SERVICE-INFO

Nová sada napínacích kladek KIT / SET s držákem na motor pro Chevrolet / Opel / Vauxhall 1.7 l vznětové motory

Objednávací č.: 530 0492 10 (kit)
530 0492 09 (set)

Obrázek 1: Nahrazená napínací kladka 531 0166 20 (1) a její následovník 531 0819 10 (2)

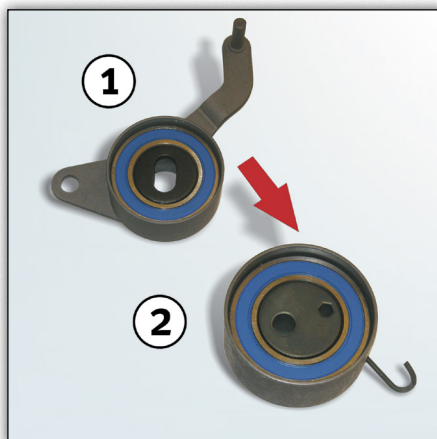
Při výměně napínací kladky byla ze strany výrobce výše uvedených vozidel provedena náhrada dílů a objednávacích čísel. Dosavadní napínací kladka s objednávacím číslem 531 0166 20 bude nahrazena za napínací kladku s objednávacím číslem 531 0819 10 (viz obrázek 1).

Obrázek 2: Obsah balení 530 0492 10

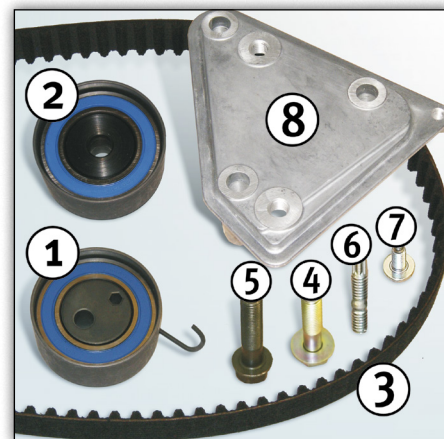
Při této přestavbě je u modelů do čísla motoru 328704 potřebná instalace nového držáku na motoru (viz obrázek 2, pozice 8). Schaeffler Automotive Aftermarket proto nabízí pro přestavbu sadu napínací kladky

KIT 530 0492 10 a sadu napínací kladky SET 530 0492 09. Oba výrobky obsahují nový typ držáku na motoru.

Od čísla motoru 328705 je již montován držák na motoru (OE-číslo 684051). Pro tato vozidla jsou v nabídce sady napínací kladky KIT 530 0494 10 a sady napínací kladky SET 530 0494 09 bez držáku na motoru.
